# 'T GROENE WAASLAND

# D O S S I E R M E R C A T O R K N O O P 2 0 2 0

## T I E N J A A R O U D E P L A N ' M E R C A T O R K N O O P ' I S A C H T E R H A A L D S I N T - N I K L A A S - O O S T V E R D I E N T V E E L B E T E R

## Sint-Niklaas, geplande Mercatorknoep is achterhaald

*Zo stelde het Agentschap Wegen en Verkeer de Mercatorknoep ruim tien jaar geleden voor.*

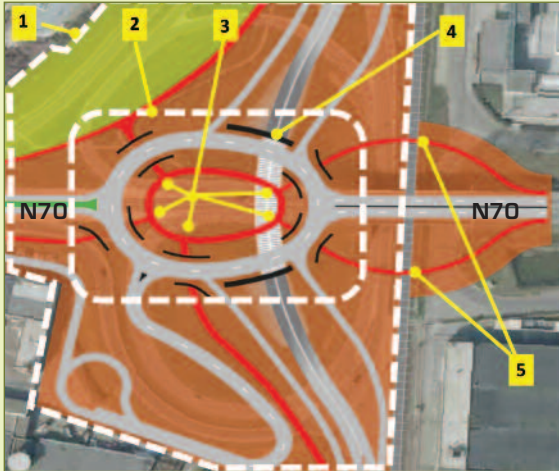
Men volgt het **betonstop-principe** niet. De Mercatorknoep bevat veel beton, overbodige bruggen en tunnels. Het ontwerp is een enorme ruimteverspilling. Het is een banaal, dom, technisch wegverhaal dat alles wegmaait. Omgevingskwaliteit voor de buurt komt er niet.

Men volgt het **stop-beginsel** niet: eerst ontwerpen voor stappers, dan trappers, dan openbaar vervoer en daarna privévervoer (auto). Hier gebeurt het omgekeerde. Men doet niets voor de voetganger, iets voor de fiets en niets voor openbaar vervoer en dus niets voor de zorg voor de overstap.

- 1 Zes hectare terrein verkwest (= 2 x Grote Markt)
- 2 Ruim één hectare voor veel te grote rotonde
- 3 Vijf nutteloze fietstunnels onder rotonde
- 4 Eén overbodige wegtunnel onder rotonde
- 5 Twee onveilige en overbodige fietsbruggen

*Vijf opmerkelijke gebreken.*

### Compact kruispunt R42/N70

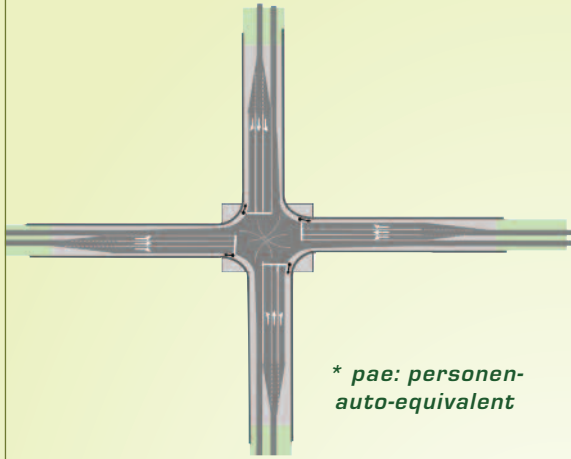
Compact: 40 x 40 m = 1.600 m<sup>2</sup> of 0,16 ha  
(vergelijk met AWV-ontwerp met 1,3 ha)

Een compact kruispunt heeft achtmaal minder ruimte nodig dan de megarotonde in het oorspronkelijke ontwerp. Het kan tot 6.000 voertuigen per uur verwerken...

- Boven en naast spoorlijn
- Ontwerpsnelheid 50 km/h
- Eén opstelstrook per richting
- Lichtenregeling
- Tot 1.500 pae\* aanvoer / tak / uur
- Geen voetgangers en fietsers
- Akoestisch afgeschermd
- Te onderzoeken: ondergrondse variante
